#### 第 4 研究棟核燃料物質の使用に係る変更許可申請の補正申請について

日本原子力研究開発機構 原子力科学研究所  
臨界ホット試験技術部

## 核燃変更許可申請(令01原機(科保)016)質問回答表

施設名:第4研究棟

図1 第4研究棟1階平面図

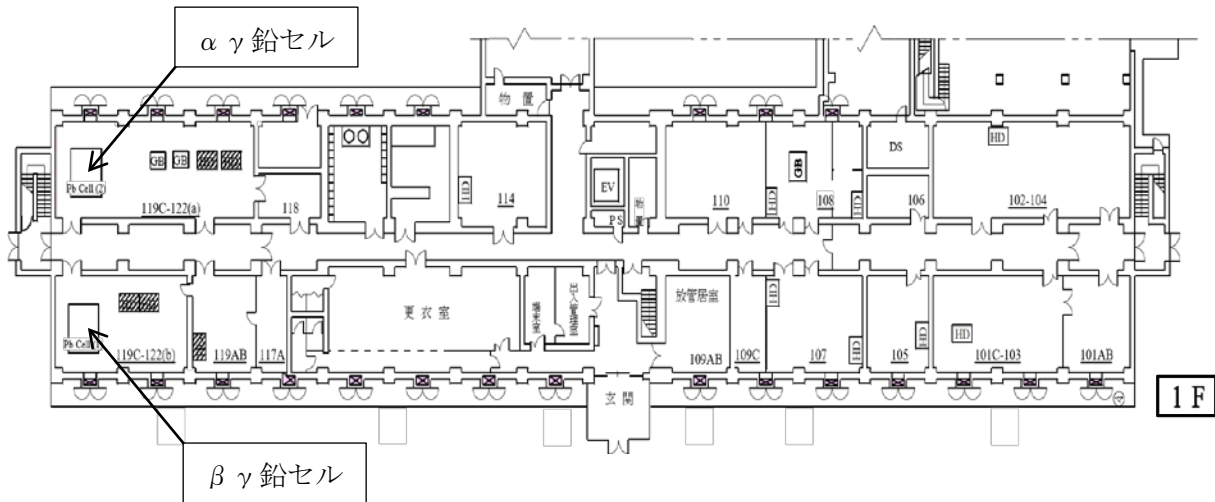
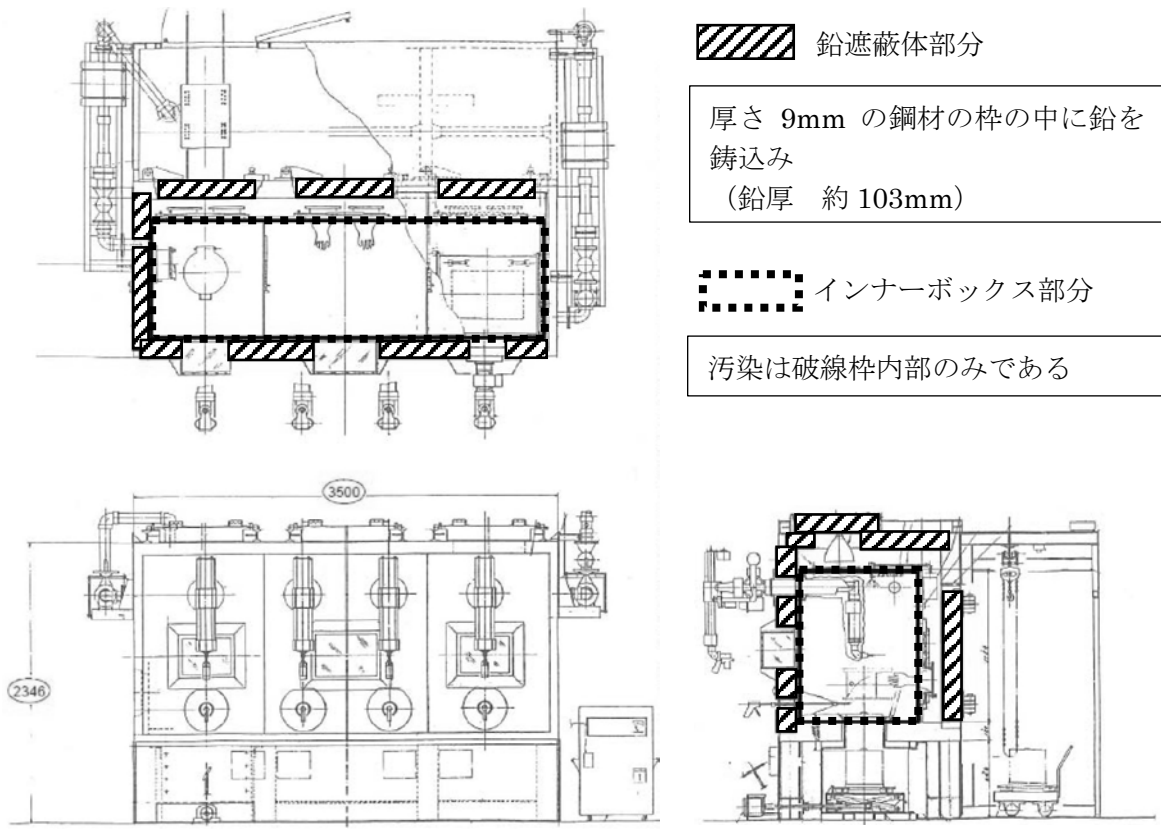
9	目的3-19 鉛セル2台削除するが、使用しないこと/出来ないことをどうやって確保するか。	鉛セルは許可取得後、解体撤去する。解体撤去の予算は確保済み。	鉛セルの解体撤去について参考資料として添付する
10	「原子炉施設由来」とは、何を想定しているか、目的3-1他の目的でも見られる。	原子力施設由来試料とは、原子力発電所、核燃料サイクル関連施設の原子力施設周辺の環境等で採取された、微量の核燃料物質を含む可能性のある試料を想定している。	10/17に規制庁にて説明済み
11	目的3-1「分析」を追加しているが、これまでに分析くらいやっていたと思うがなぜ今回追加した？	別紙4に記載する。	10/17に規制庁にて説明済み
12	目的4-3、4-4では、設備が新設されるが、取扱い方法に当該設備が登場しないのはなぜか。(取扱い方法に変更がないのはなぜ)	別紙5に記載する。	10/17に規制庁にて説明済み
13	目的6-1 残るフードは3台とあるが間違いないか。(203AB、204A室の2カ所のため)	フードは203AB号室に2台、204Aに1台であるため、使用の目的6-1は合計3台となる。	10/17に規制庁にて説明済み
14	目的7-1 取扱い核種に使用済燃料を追加しているが、これは何か。	主に1F汚染物を用いて分析するために追加する。	10/17に規制庁にて説明済み
15	目的7-1 1F汚染物を受入れ、用が済んだ試料の処分は？	未分析の残試料は1Fに返却する方針となっている。また、分析済み試料は、種々の薬品等が混入していることもあり、廃棄物として廃棄物処理場に引き渡している。	10/17に規制庁にて説明済み
16	目的7-1、8-1「必要に応じて鉛ブロックでしゃへいを行う」どういふことを想定しているのか。	取扱量によるが、γ線の線量に応じて鉛ブロックで遮蔽を行うことを想定している。	使用済燃料の使用における鉛ブロック等で遮蔽を行う使用方法について明確化を行う
17	目的8-1「急な分析依頼に対応するため」と説明を受けたが、何を想定しているか、原科研に分析依頼されるルートがあるのか。	原科研に分析依頼された場合は分析を行う。	10/17に規制庁にて説明済み

所期の研究目的を達成した設備の計画的な解体撤去の一環として、鉛セルの核燃料物質の使用の許可を廃止する。このため、本申請により鉛セルに関する記載内容を全て削除する。

鉛セルの使用履歴、汚染検査の結果により、汚染が存在する箇所はインナーボックス内部と考えられるため、最初に汚染が存在しない鉛遮蔽体等の解体撤去を行う。その後に既設排気系ダクトに接続している局所排気装置付の汚染拡大防止囲い（グリーンハウス）を設置し、空気汚染が予想されるインナーボックス等の解体撤去作業を行い、細断して廃棄物容器に収納又はビニールシートで梱包する。
